**Service
Service
Service**

GR2.2

Service Information

TXT-Panel

Fig.1

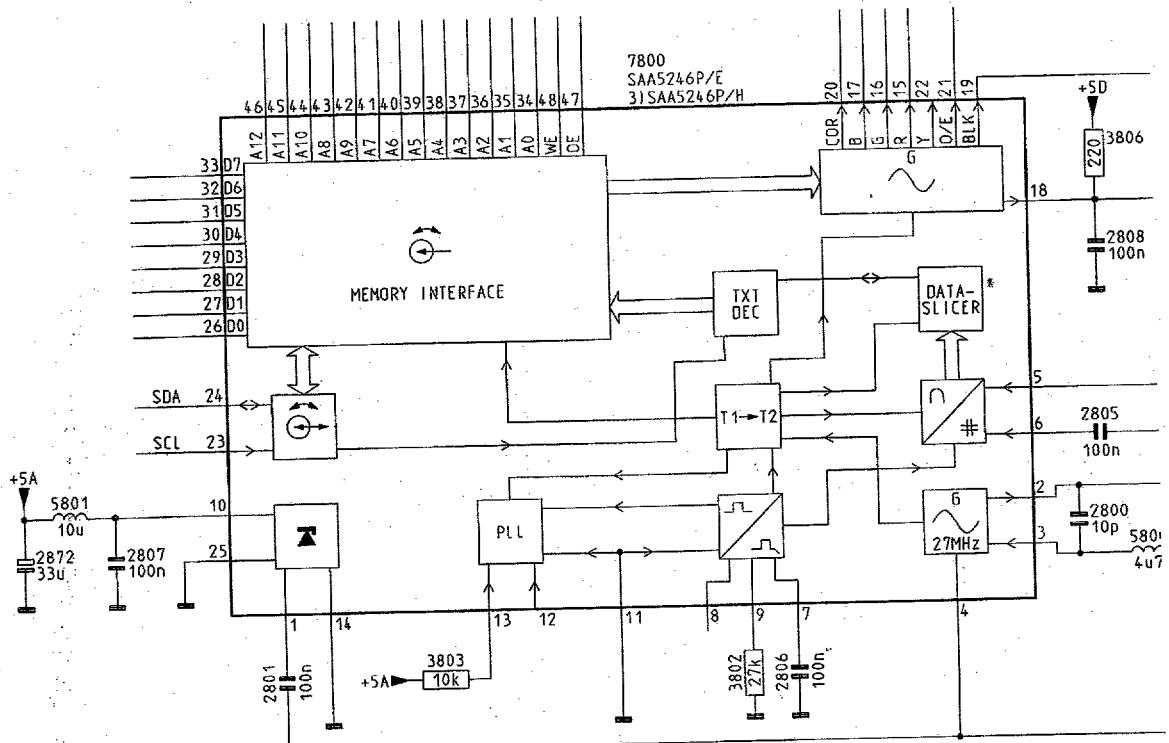
From production start onwards a teletext-decoder with SAA5243P/E/M2/N was used (for circuit diagram and PCB-lay-outs see chassis manual GR2.1 AB page 6.27). From week 9228 onwards IC7820 is replaced by the type SAA5246P/E-P/H as indicated in the service manual GR2.2 AA page 6.54.

However, from week 9228 the circuit diagram and the PCB lay-out are adapted. The adapted circuit diagram and PCB lay-out are given in this info.
